リコール届出番号	外-3164	リコール開始日	令和3年2月19日
届出者の氏名又は名称	ボルボ・カー・ジャパン株式会社 [製作国：スウェーデン] 代表取締役社長 [製作者名：ボルボ] マーティン・パーソン 問い合わせ先：ボルボ・カスタマー・センター 0120-55-8500		
不具合の部位（部品名）	エンジン冷却装置（ブリーダーホース）		
基準不適合状態にあると認める構造、装置又は性能の状況及びその原因	エンジン冷却装置において、エア抜き設計が不適切なため、修理等により冷却水を再充填する際に、専用特殊工具を正しく使用しない場合、冷却装置からエアが抜けないことがある。そのため、冷却が不十分となり、最悪の場合、エンジンルームが火災に至るおそれがある。		
改善措置の内容	全車両、エンジン冷却装置にエア抜きホースを追加する。		
不 具 合 件 数	国内：なし	事 故 の 有 無	国内：なし
発 見 の 動 機	本国メーカーからの情報による。		
自動車使用者及び自動車特定整備事業者に周知させるための措置	<ul style="list-style-type: none"> ・使用者：ダイレクトメール又は電話にて通知する。 ・自動車特定整備事業者：日整連発行の機関紙へ掲載する。 ・弊社のインターネットホームページへ掲載する。

改善箇所説明図

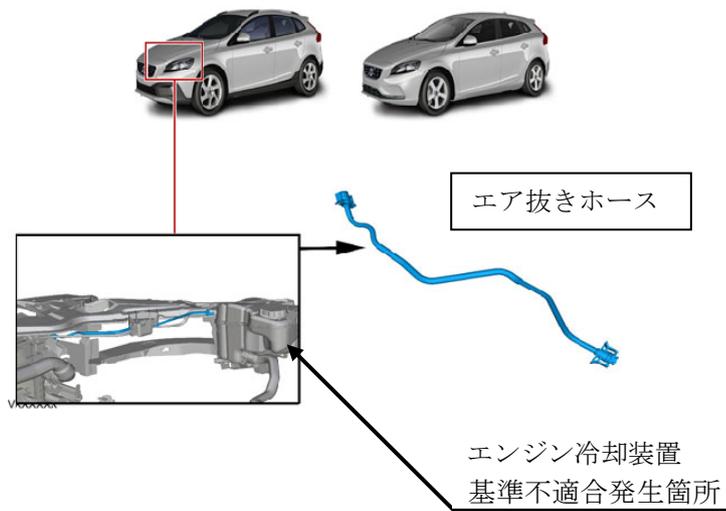
基準不適合発生箇所

エンジン冷却装置において、エア抜き設計が不適切なため、修理等により冷却水を再充填する際に、専用特殊工具を正しく使用しない場合、冷却装置からエアが抜けにくいことがある。そのため、冷却が不十分となり、最悪の場合、エンジンルームが火災に至るおそれがある。

改善の内容

全車両、エンジン冷却装置にエア抜きホースを追加する。
